**ASUNTO: ALEGACIONES PROPUESTA DE PROYECTO DE PLAN
HIDROLÓGICO 2022-2027.
CICLO 2022-2027**

A LA CONFEDERACIÓN HIDROGRÁFICA DEL SEGURA

Son objeto de las presentes aportaciones a la exposición pública de la propuesta de Proyecto de Plan Hidrológico de la Demarcación Hidrológica del Segura 2022-2027 de manera especial las medidas contenidas en el mismo que guardan vinculación con la gestión de escorrentías y su relación con las poblaciones y la afección al Mar Menor y su comarca.

FIGURA 1. Actuaciones frente a inundaciones en la comarca del Campo de Cartagena-Mar Menor. CHS septiembre 2021.

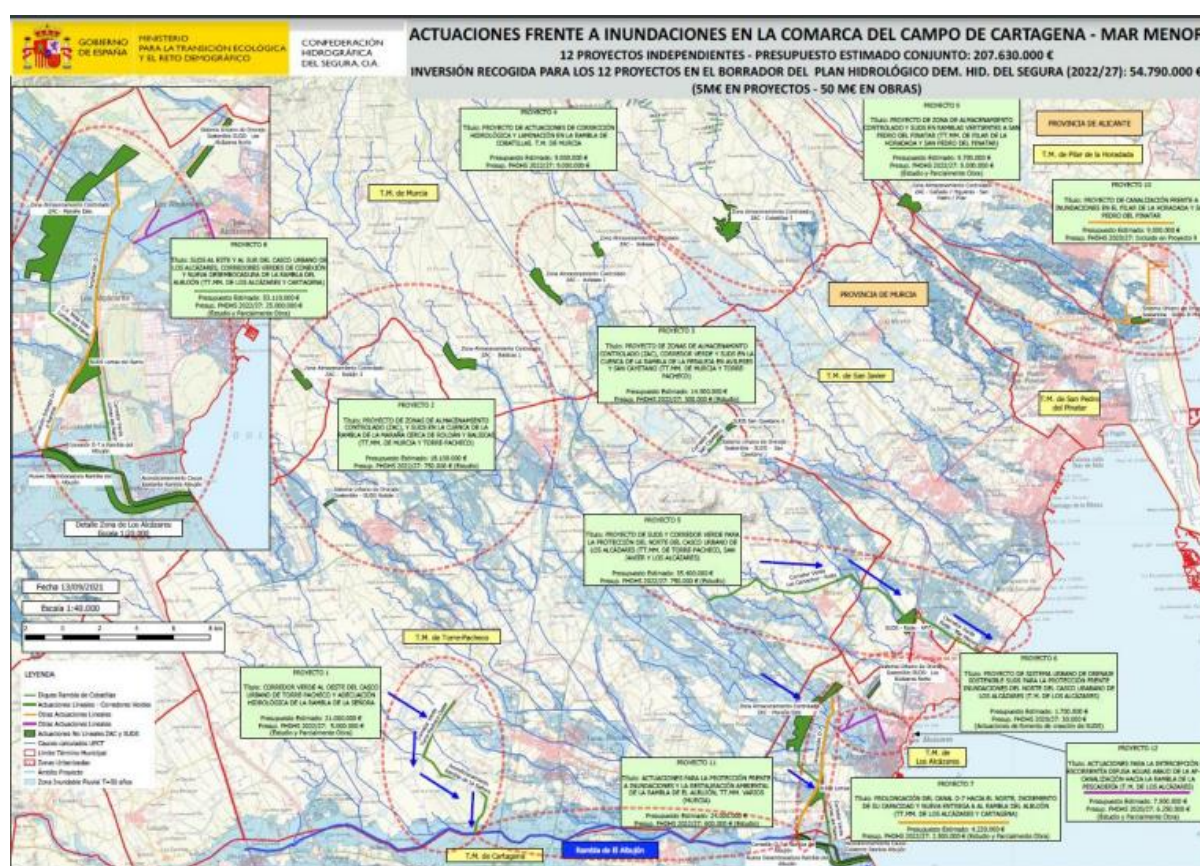
Las medidas que sobresalen son sendos “corredores verdes” para la protección del casco urbano de Los Alcázares. Para el “corredor centro-sur” hay consignada una dotación en el PdM para su ejecución, en su caso, de 25 millones de euros. La otra medida es el denominado “corredor norte”. A esta medida, con código de medida en el Plan Hidrológico 1.816, el borrador del PGRI le adjudica 750.000 euros para el estudio de viabilidad económica, técnica y ambiental. Ha sido ya presentada en el documento resumen de la mesa territorial del Campo de Cartagena-Mar Menor con un presupuesto de ejecución de 35 millones de euros.

La medida 1895 “Estudio de viabilidad económica, técnica y ambiental y, en su caso, ejecución del Corredor Verde para la canalización de escorrentías superficiales en episodios de inundaciones, y sistemas urbanos de drenaje sostenible para la protección de las zonas

Figura 3-13. Plano de calados para la Rambla de El Albuñón y la Rambla de Miranda. SNCZI

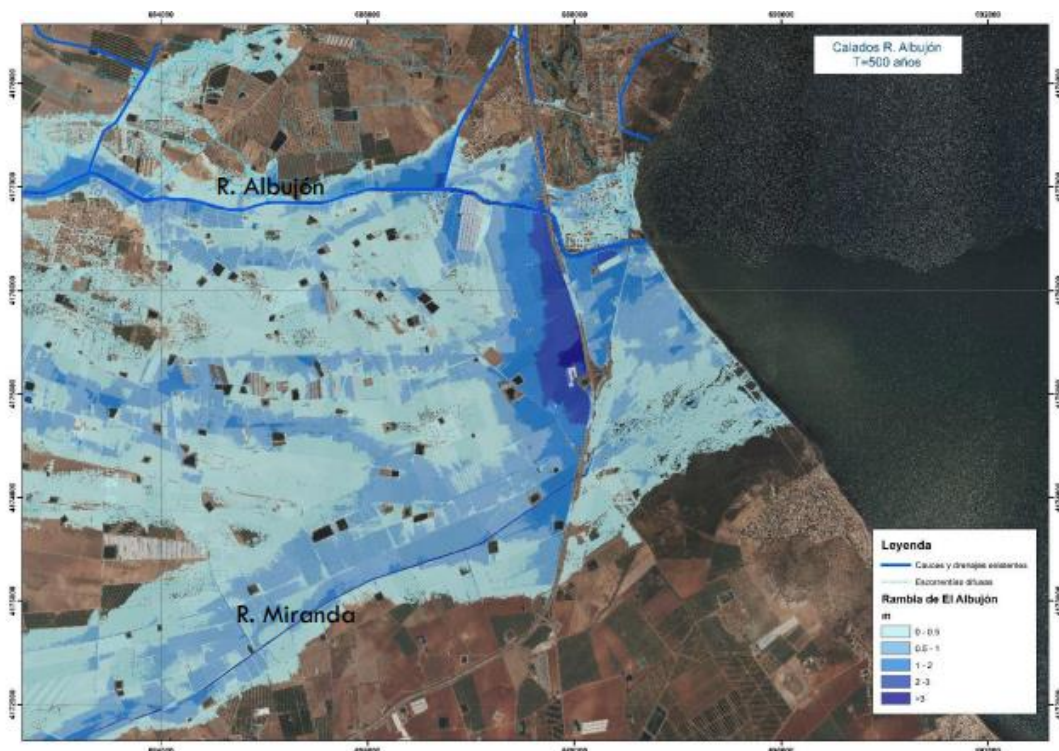
Como puede verse en la imagen anterior, se observa claramente el efecto de retención que genera el talud de la autopista AP7 sobre el flujo desbordado de la Rambla de El Albuñón y la Rambla de Miranda (más al sur). Este efecto de almacenamiento en la zona donde desagua el D7 alcanza calados superiores a los 2 m para el periodo de retorno de 500 años.

Por lo expuesto anteriormente no se alcanza a entender que, en apariencia, no se llegue a contemplar en ninguno de los casos el aumento de la inundabilidad debido al efecto que genera el talud de la AP-7 sobre las viviendas aguas arriba de ésta.

Posible trazado de recuperación de cauce de La Maraña en alternativa a las medidas 1.816 y 1.895.

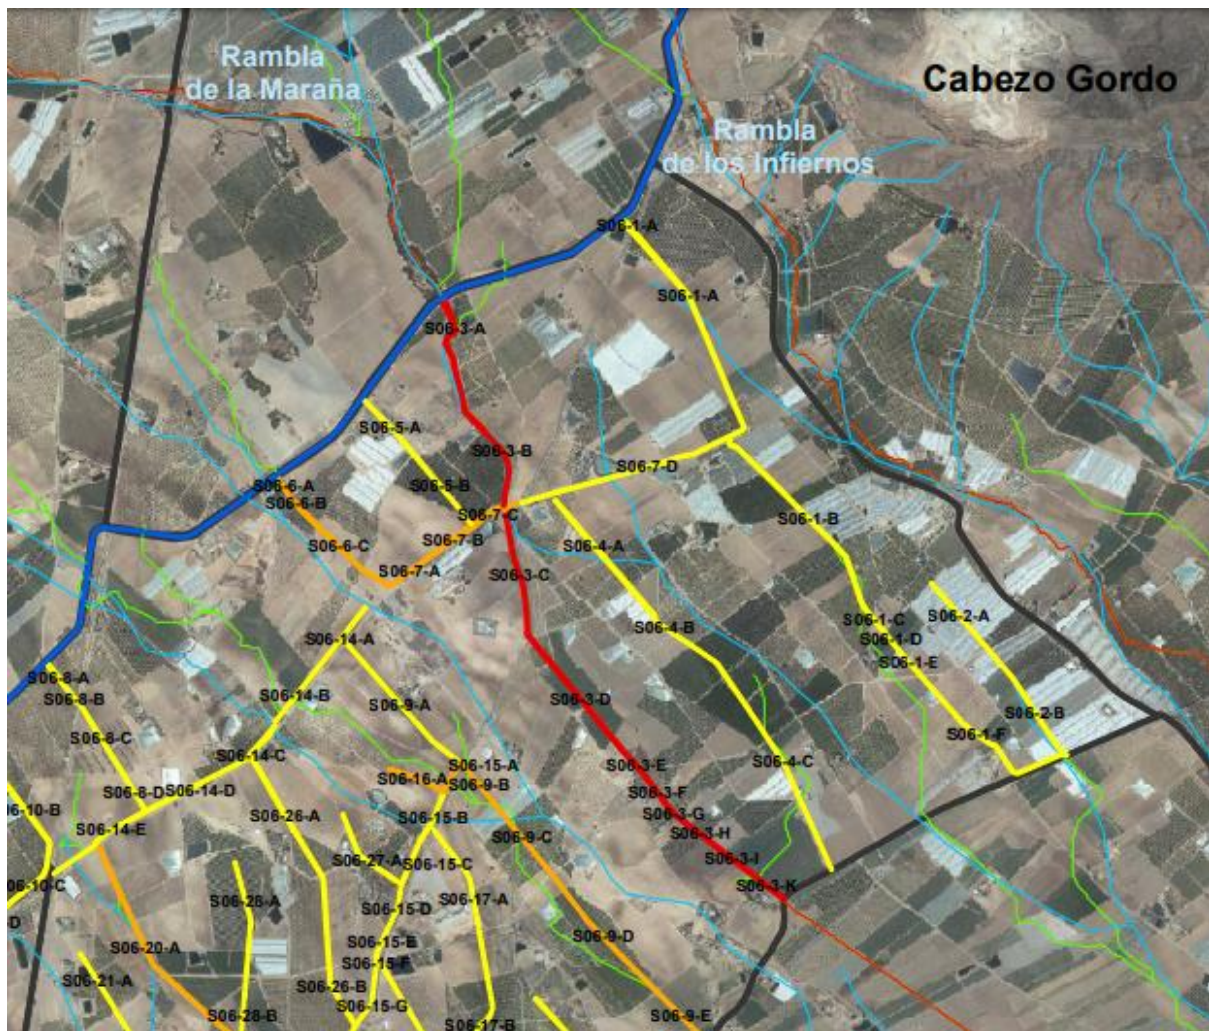
considere los preceptos normativos incluidos en la citada “INSTRUCCIÓN DEL SECRETARIO DE ESTADO DE MEDIO AMBIENTE PARA EL DESARROLLO DE ACTUACIONES DE CONSERVACIÓN, PROTECCIÓN Y RECUPERACIÓN EN CAUCES DE DOMINIO PÚBLICO HIDRÁULICO EN EL ÁMBITO TERRITORIAL DE LAS CONFEDERACIONES HIDROGRÁFICAS” para incluir en el estudio previo de viabilidad a ambas medidas la alternativa que emana de la aplicación de la misma:

RECUPERACIÓN DEL CAUCE DE LA MARAÑA HASTA SU SALIDA AL MAR A TRAVÉS DE SU DESEMBOCADURA NATURAL EN LA RAMBLA DE LA PESCADERÍA (LOS ALCÁZARES) de manera coordinada con el resto de administraciones y bajo los principios del artículo 11 del RD 903/2010, de 9 de julio, de evaluación y gestión de riesgos de inundación, entendiendo especialmente la solidaridad en este caso como no tratar de trasladar el problema generado en un punto a otros lugares, que se verían igualmente afectados.

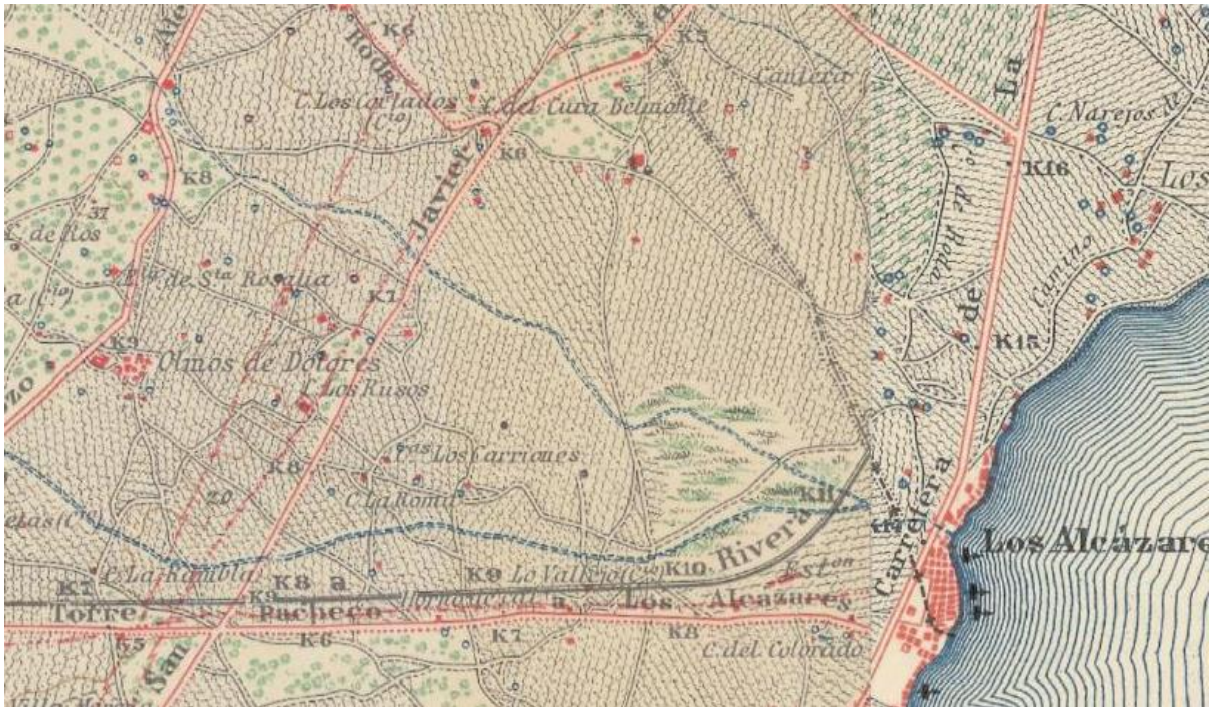
SE PROPONE para su estudio la ejecución de zonas de laminación junto a la infraestructura del canal del postrasvase Tajo-Segura donde se posibilita la retención de volúmenes importantes sin necesidad de elevar motas sobre el terreno que aumentan el riesgo en caso de rotura y obligan a un mantenimiento estricto, con el beneficio añadido de poder usar una infraestructura hidráulica con zona de servidumbre que facilita su posible ampliación para poder asignarle función de intercepción y/o aprovechamiento del recurso, así como el siguiente trazado basado en su coincidencia con la zona de flujo preferente de la rambla de La Maraña, la adecuación posible al trazado urbano de Los Alcázares y a las ODT de la AP-7, la coincidencia con el estudio de Carmelo Conesa CAMPO DE CARTAGENA. CLIMA E HIDROLOGÍA DE UN MEDIO SEMIÁRIDO, trazados apreciables en cartografía antigua del IGN, así como el estudio “ DIFERENCIACIÓN DE LA RED DE DESAGÜES NATURALES Y LOS CANALES DE DRENAJE AGRÍCOLA EN EL CAMPO DE CARTAGENA” de V. Carrión con especial observancia al párrafo de la introducción que cita:

Del que se adjuntan detalles de los planos de drenajes de los sectores 6 y 7 de la zona regable oriental. En trazo azul la trasposición de la red de drenaje de Conesa.
